Oggetto: [ID: 10952] **Procedura di Valutazione di Impatto Ambientale (V.I.A.), ai sensi dell'art. 23 del D.Lgs 152/2006, e s.m.i., relativa al "Progetto per la realizzazione di un Impianto per la produzione di energia elettrica da fonte eolica di potenza pari a 35 MW denominato "Mistral", comprensivo delle relative opere connesse ed infrastrutture indispensabili da realizzare nei comuni di Luogosanto, Tempio Pausania e Aglientu (SS)". Proponente: ENGIE Mistral S.r.l. Autorità Competente: Ministero dell'Ambiente e della Sicurezza Energetica (M.A.S.E.). Trasmissione osservazioni**

10952] Procedura di Valutazione di Impatto Ambientale (V.I.A.), ai sensi dell'art. 23 del D.lgs 152/2006, e s.m.i., relativa al "Progetto per la realizzazione di un impianto per la produzione di energia elettrica da fonte eolica di potenza pari a 35 MW denominato "Mistral", comprensivo delle relative opere connesse ed infrastrutture indispensabili da realizzare nei comuni di Luogosanto, Tempio Pausania e Aglientu (SS)".

Proponente: ENGIE Mistral S.r.l.

Osservazioni

Figura 1: Impianto in progetto e Aree minerarie e di cava

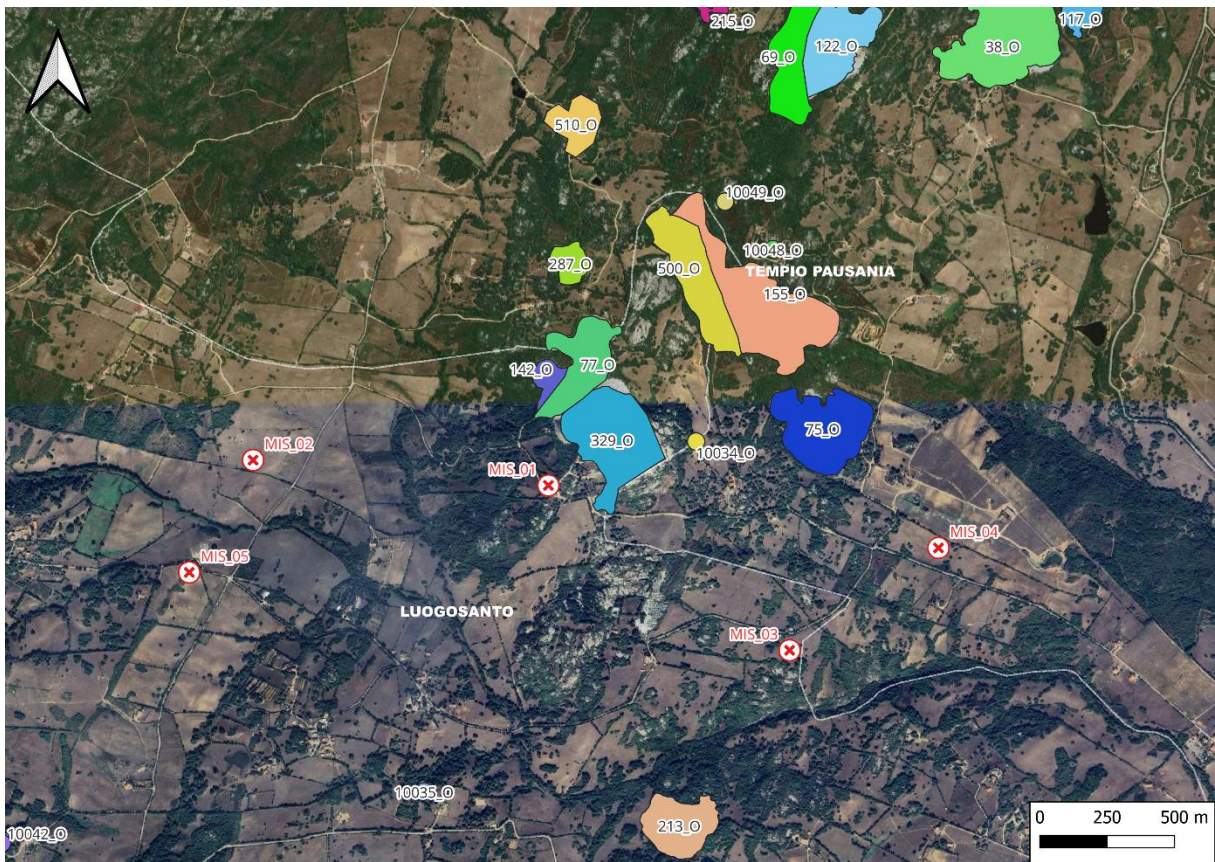
L'impianto eolico in progetto risulta localizzato in prossimità di numerose attività estrattive (principalmente cave di granito). In particolare l'aerogeneratore denominato MIS_01 risulta attiguo (100 m circa) all'attività estrattiva censita al n. 329_o (*Stazzo Saccheddu*) del Catasto Regionale dei Giacimenti di Cava (Legge Regionale 7 giugno 1989, n. 30, art. 6).

Si ritiene necessario che il proponente valuti eventuali effetti sinergici legati alla compresenza dell'attività estrattiva summenzionata e dell'impianto in progetto, con particolare ma non esclusivo riferimento ai seguenti aspetti:

- Emissioni polverulente in atmosfera legate a fenomeni di downwashing indotto dall'aerogeneratore sulle aree di cava;
- Eventuali vincoli o limitazioni derivanti dalla realizzazione dell'impianto sulle attività di gestione e futuro ripristino ambientale dell'attività estrattiva;

SOVRAPPOSIZIONE CAMPI EOLICI:

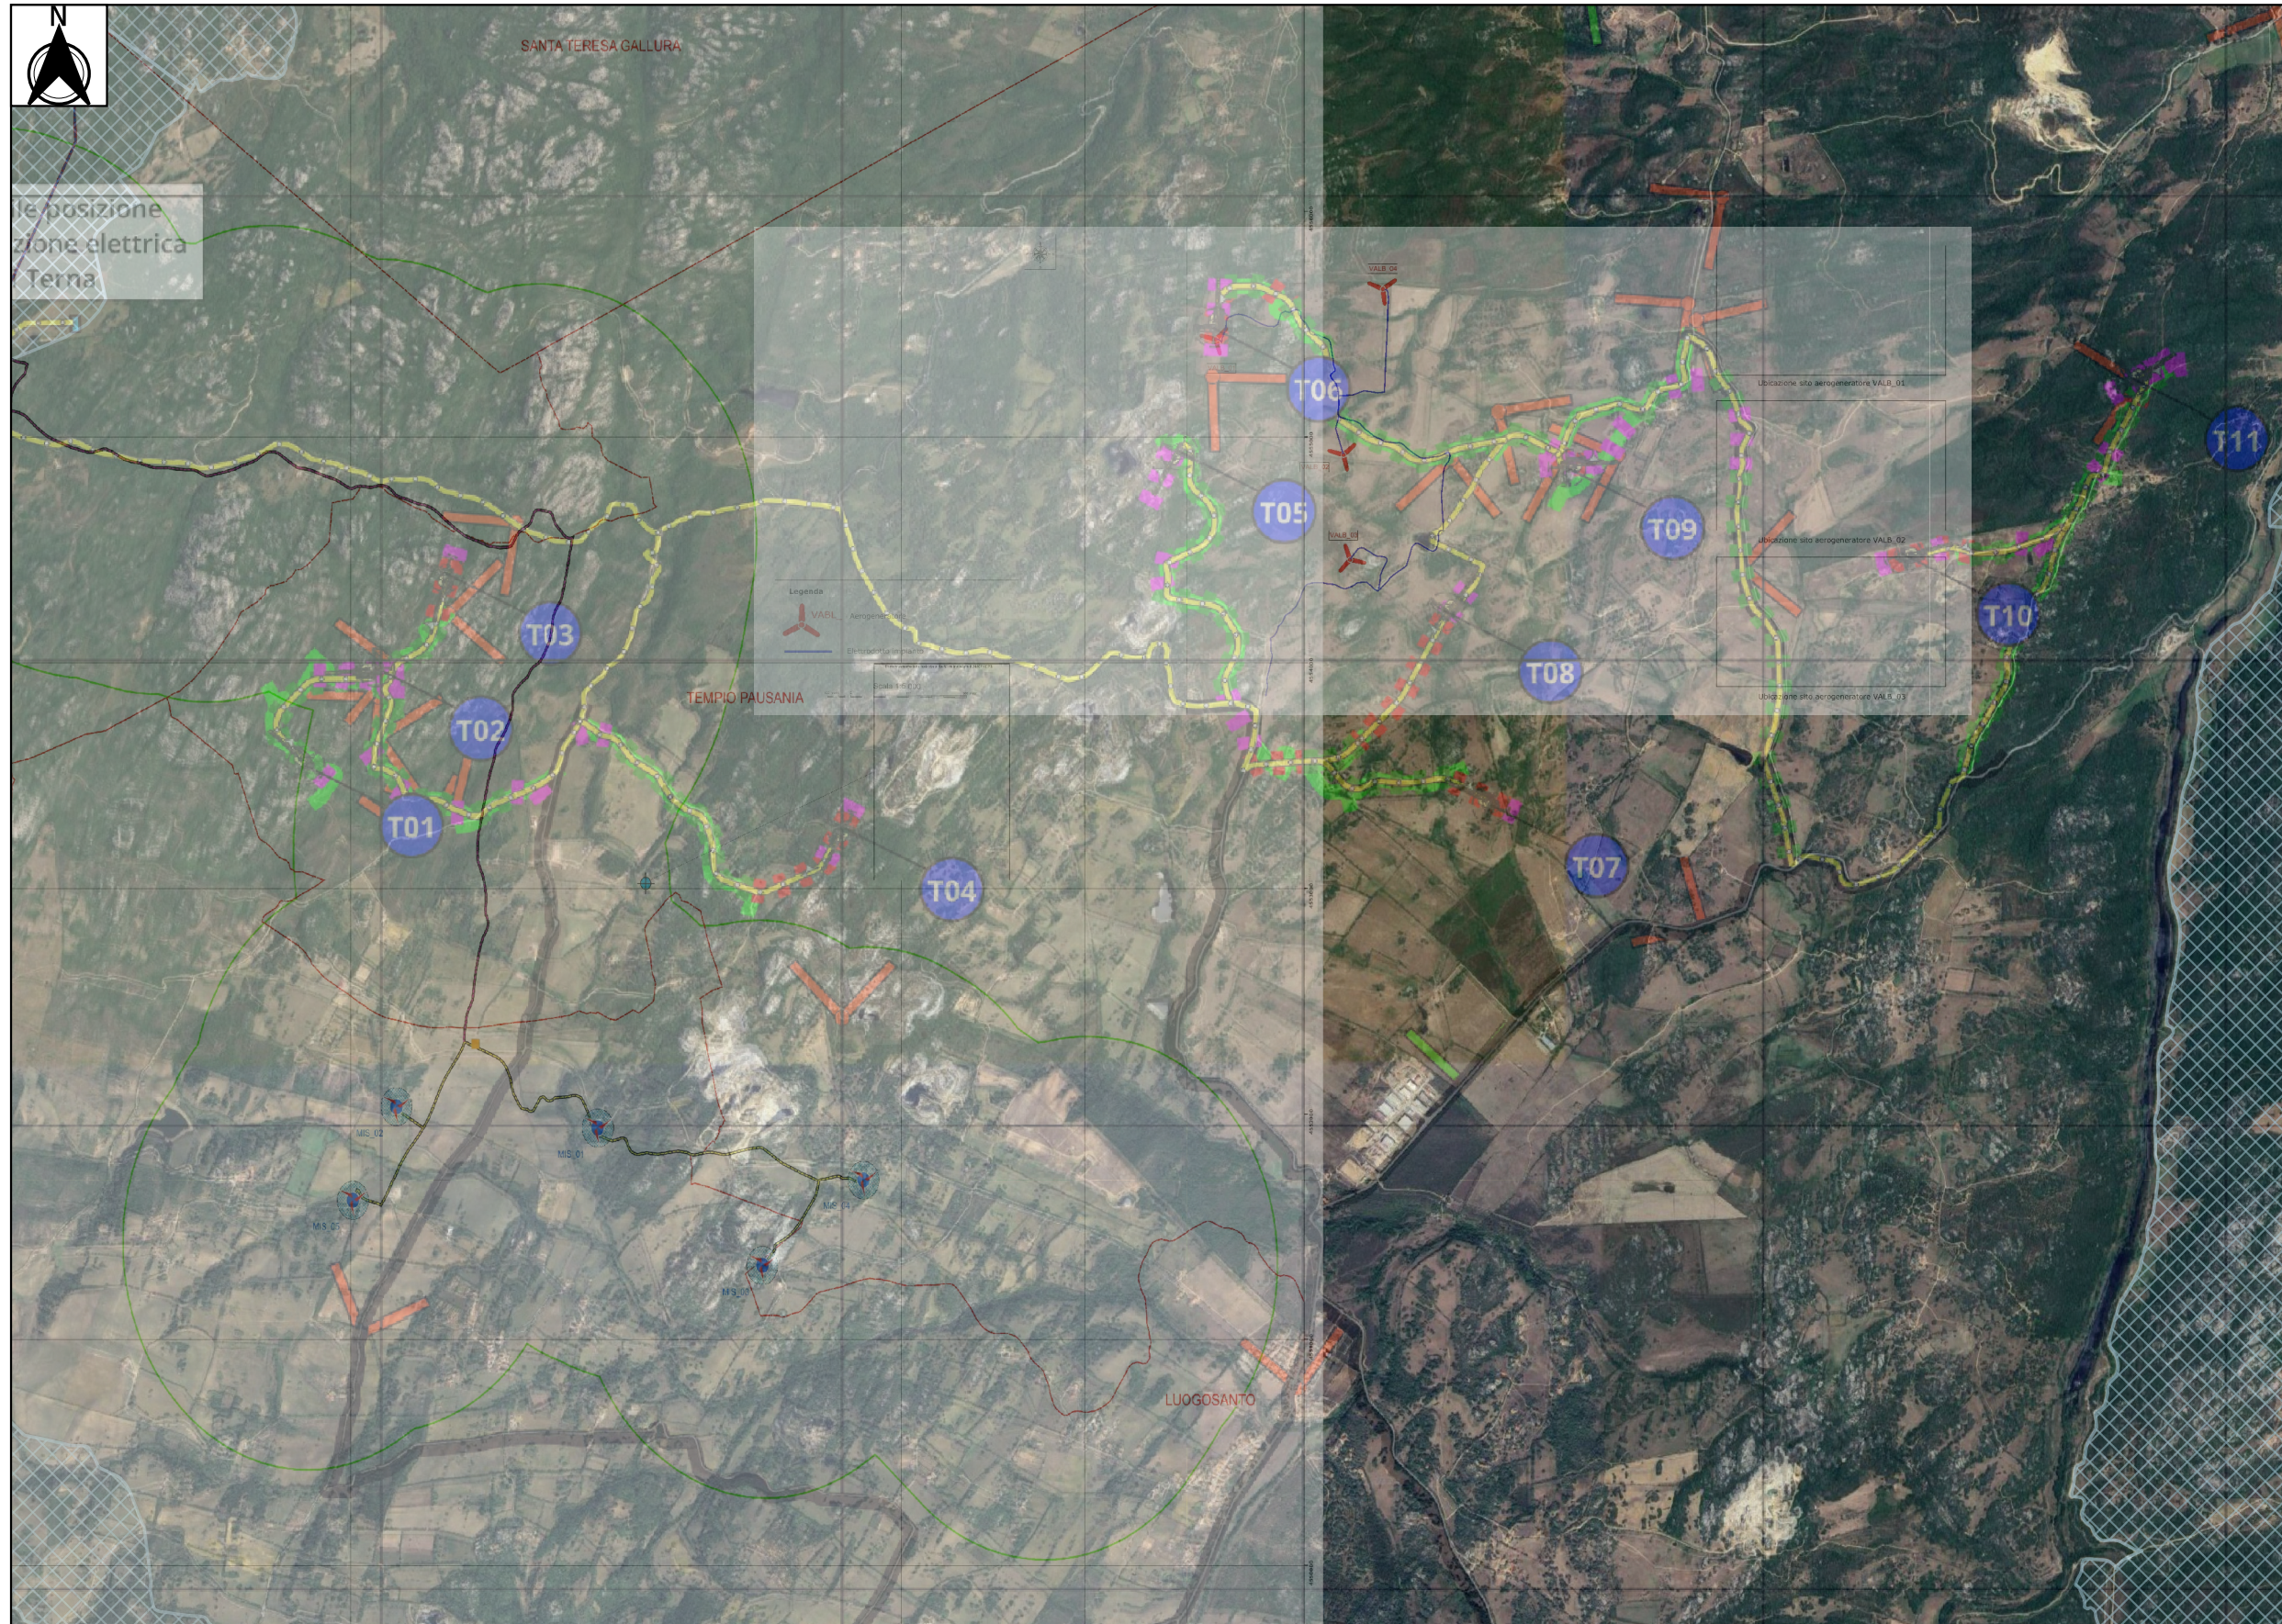
- si fa notare che nell'area vasta di Bassacutena, Caporotondo e Campovaglio, come si può notare dall'ortofoto allegata alla presente, sono previsti altri tre campi eolici (Campovaglio: 11 aerogeneratori; Bassacutena-Arzachena: 9 aerogeneratori; San Valentino: 4 aerogeneratori) per un totale complessivo di circa 30 aerogeneratori di altezza complessiva di 200 m;

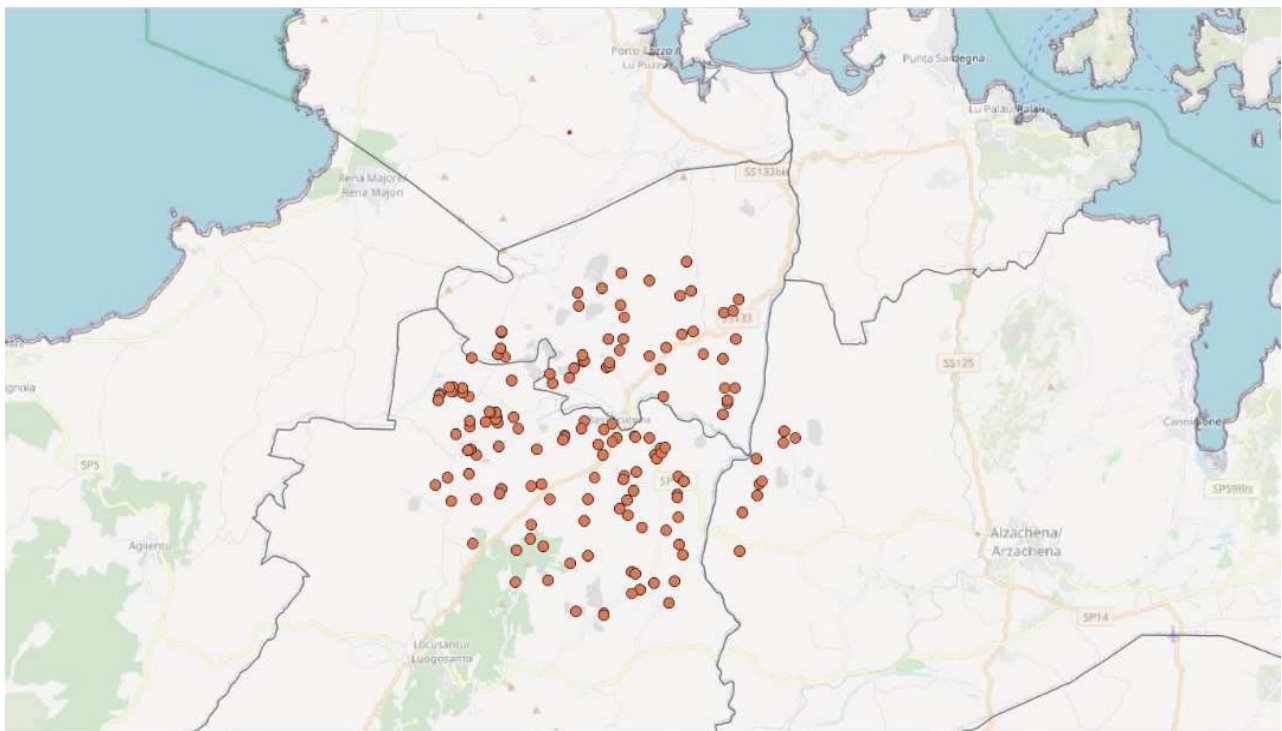
L'area identificata per la costruzione del parco eolico Mistral insiste su un'area dove sono presenti numerose attività di allevamento zootecnico: 83 allevamenti di bovini, 10 di ovini, 14 di caprini, 16 di asini, 14 di cavalli, 21 di suini nonché da 22 attività di agriturismo (queste ultime non georeferenziate).
